あすか野 緑道・広場

生駒市コミュニティパーク事業
-みんなで考えるみんなの公園-

ワークショップニュース

桜の緑道・広場の計画案をつくろう

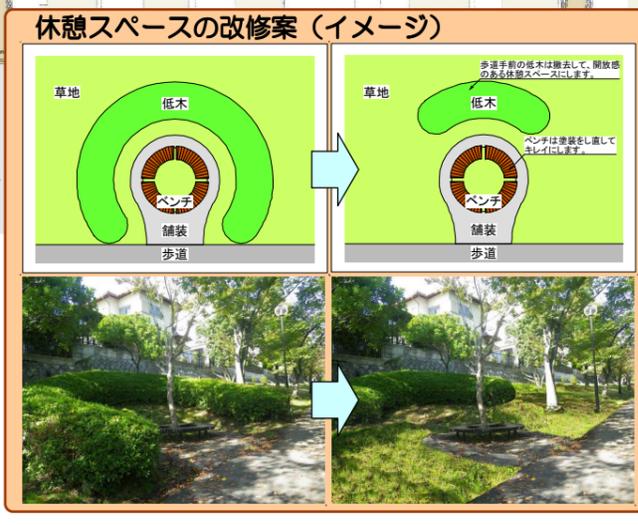
計画案への意見

遊具の広場に対する意見

- ヒマラヤ杉はシンボルだが大きすぎる。小さくするか、複数あるものを間引く。
- 豪華に咲く八重桜を植える。
- 工事までに現場を見て家に近い木は切る。

- 入口にシンボルの桜。（シダレザクラ）

- ベンチは1基でいい。少し減らす。
- 今あるベンチでいいが、できれば変える。
- 背もたれもあったら嬉しい。
- ベンチは数よりも質を重視する。
- 既存のコンクリートベンチはこわす。

- 中洲の部分はうっそうとしているので高木を剪定、間引きする。
- ケヤキの大木の下に樹木がうっそうとしている。自分たちで撤去するのか？

- 階段を改修。手すりは必要。通学路になっている。雨の時すべる。

- 手づくりベンチを必要に応じて入れる。

- 桃の木が弱って花つきが悪く、実が落ちる。→撤去してもいいのでは？
- レンギョウ、ユキヤナギを植える。剪定も簡単。
- カイズカイクキは防犯上すべて撤去した方がいい。
- 桜は毛虫や周辺への影響を考えているのか？
- 弱っている桜の撤去、補強を優先する。

- 毛虫がでるカエデを撤去できないか？

- サクラを前へ出す。

- この階段もあぶない。

- 遊具撤去跡は芝生にしても子どもが利用するとまた砂になる。花を植える程度でいい。
- 遊具をつけてほしい。（タイヤとチェーンの遊具など）

- 花が少ない。梅の花もほしい。
- 豪華に咲く八重桜を植える。
- 南側、東側の入口が入りにくくてあまり行かない。
- 広場の周囲の木を撤去するとスッキリするし子どもも広々遊べる。
- 現場を見ながら切る。
- 藤棚の藤を整理する。
- 日かげにする、ベンチを残す。

- 遊具撤去跡は芝生にしても子どもが利用するとまた砂になる。花を植える程度でいい。
- 遊具をつけてほしい。（タイヤとチェーンの遊具など）

- サークルベンチは改修。（素材を変える）
- 舗装を枕木にする。
- 見通しよく、バランスよくする。

- 普通のベンチを設置。
- 樹木を植える。花は日かげなので育たない。サツキ（樹形）かユキヤナギ（色）

- 階段に踊り場をつけてほしい

- 長いベンチにする。
- ベンチは3基にする。（他の場所のをこっちに持ってくる。）

- 新設のベンチはいらない！
- あまった予算は桜にまわす。
- イチヨウもほしい。

- サークルベンチを改修。

- ベンチナシ
- シンボルツリーを植える。
- 背もたれベンチにする。

- メインのゾーン
- 植栽計画は桜にこだわらない。
- 子どもの遊び、防犯など全体のバランスよくスッキリさせる。
- 木を整理して見通し良く、子どもが安心して遊べるようにする。

- 木を整理して入口（両側）にシダレザクラを植える。
